敦賀発電所2号炉
ボーリング柱状図の記事欄に係るご指摘への回答

令和2年9月24日
日本原子力発電株式会社

H27-B-3

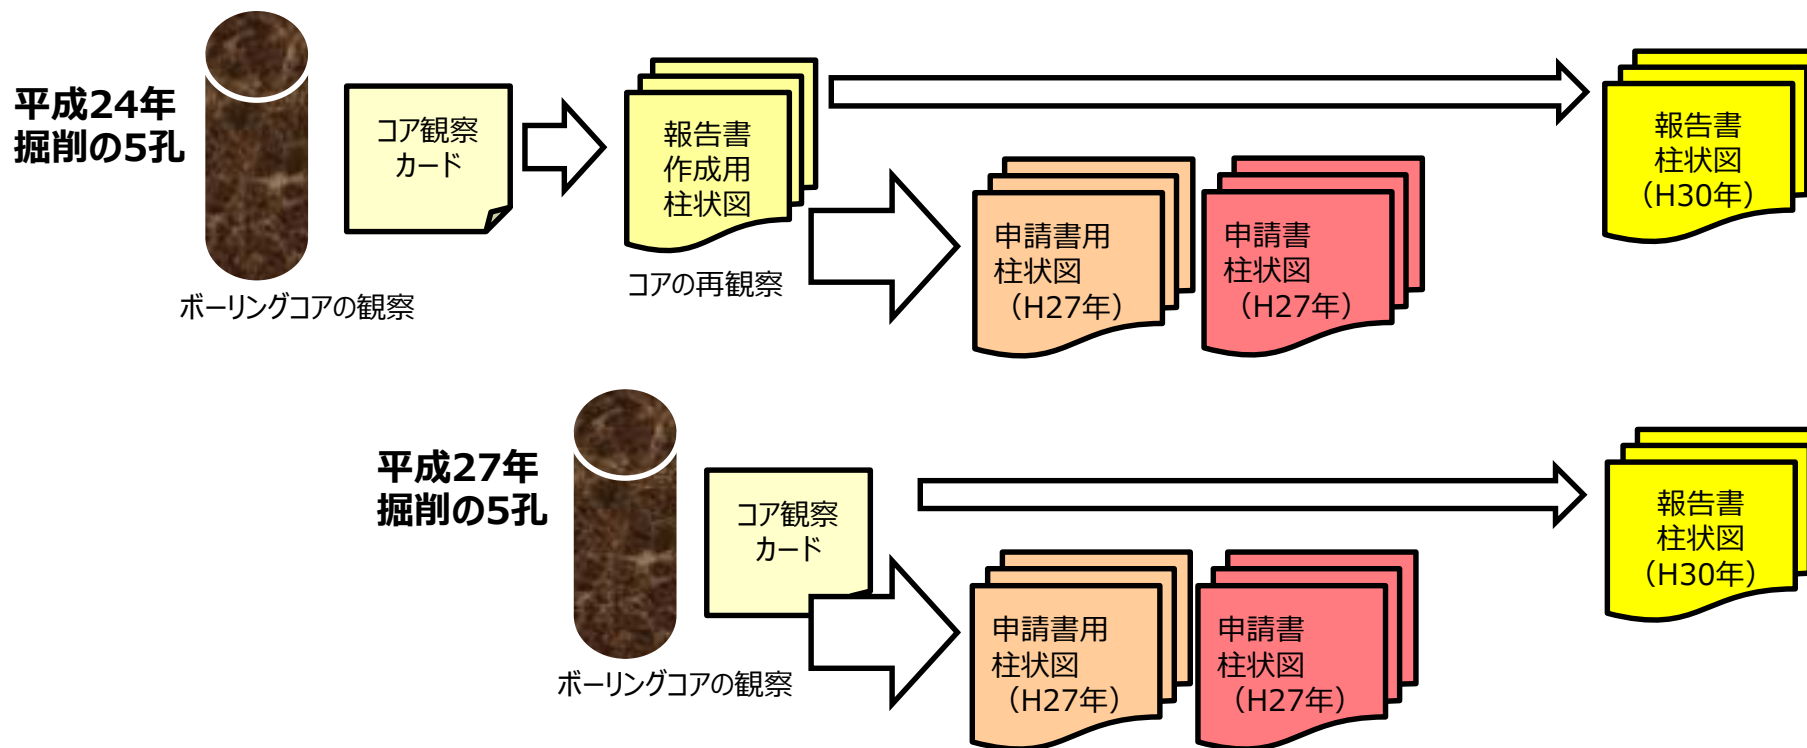
(1)申請書案の元データが提示されていない10孔について再度確認し、元データと申請書柱状図との比較を行うこと。

- ご指摘の10孔のボーリングは、平成30年に受領した報告書（平成30年調査会社報告書、委託期間：平成24年～30年）に含まれているもので、報告書を受領する前に、先行して平成27年11月の申請書に反映している。

■ 第865回審査会合で提示した当該10孔についての柱状図記事欄の比較例を下記に示す。申請書柱状図の作成に当たっては、調査会社から受領した申請書用柱状図の技術的妥当性について、当社社員による当該ボーリングコアの直接確認やコア写真との照らし合わせにより確認している。

- 当該10孔のうち、**5孔は平成24年に、5孔は平成27年にボーリング掘削を実施した。**
 - ・平成24年掘削の5孔については、平成27年の申請準備の時点では、調査会社において報告書を作成するための柱状図（**報告書作成用柱状図**）が作成されていた。
 - ・平成27年掘削の5孔については、調査会社において**コア観察カード**の作成が進められていた（報告書作成用柱状図は作成されていなかった）。
- 今回、上記の**報告書作成用柱状図**と**コア観察カード**の記事欄と、申請書用柱状図の記事欄との比較を行い、変更内容・理由を整理した。その結果を補足説明資料1に示す。

H24-D1-1

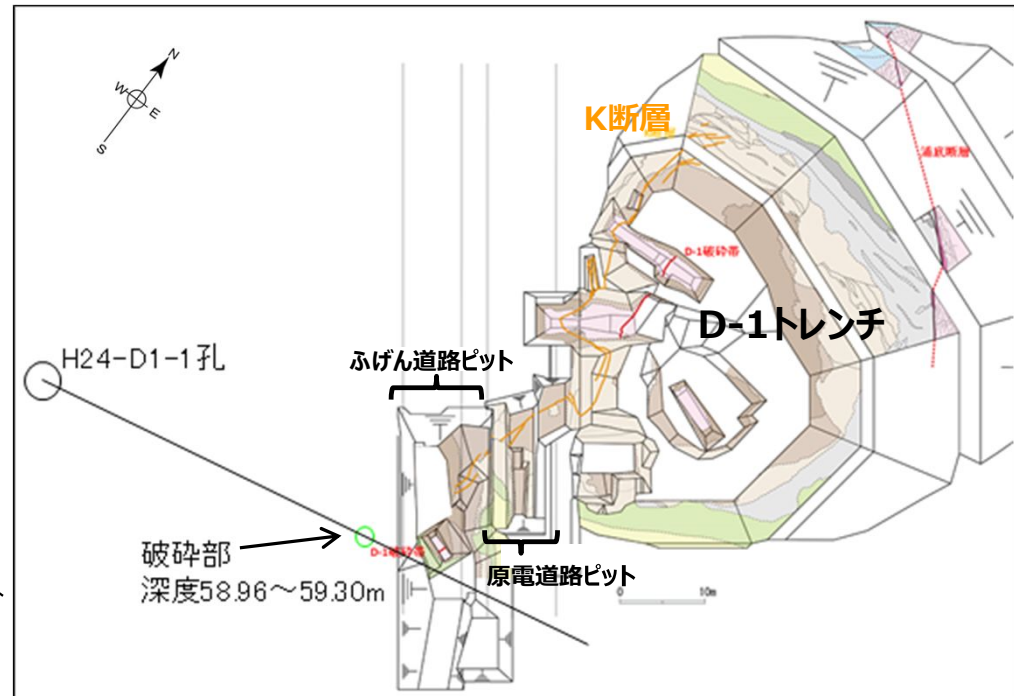
(2)調査会社の報告書柱状図にある“K断層”との破砕部名称が申請書で記載されていないことについて、経緯・根拠を説明すること。

■第865回審査会合において、H24-D1-1孔 深度58.96～59.30mの破砕部について、調査会社の報告書柱状図にある“K断層”との記載を申請書用柱状図で記載していない理由（変更の理由）を下記のとおり説明した。変更の経緯・根拠を次頁に示す。

“K断層”との記載は削除
 (ボーリング掘削直後は、破砕部の分布位置や、肉眼観察における性状(断層ガウジの有無・断層ガウジの色調)から、当該破砕部がK断層に連続する可能性があるとして記載していたが、後続のトレンチ調査において、K断層は原電道路ピットより南方に連続しないと評価したため)。

- ・同報告書作成時点において、D-1トレンチ、原電道路ピット等の観察結果から、K断層は、後期更新世以降の活動はなく、変位が急激に減少して原電道路ピット西向き法面部付近でほぼ変位が認められなくなる断層（原電道路ピットより南方に連続しない）と評価していた※。

- ・平成27年11月の申請までの追加のデータ拡充により、K断層の活動性および連続性について新たな知見が得られており、これを申請書に反映した。連続性については、原電道路ピットから西側に拡張したふげん道路ピットまで含めた観察結果から、K断層はふげん道路ピット内までの区間に分布するものと評価した。
- ・この評価を踏まえ、申請書柱状図の当該破碎部はK断層ではないと判断し、“K断層”との表記はしていない。

- なお、申請後に実施した薄片観察によって、当該破碎部は、K断層の特徴（逆断層センス）とは異なる正断層センスであることを確認している。
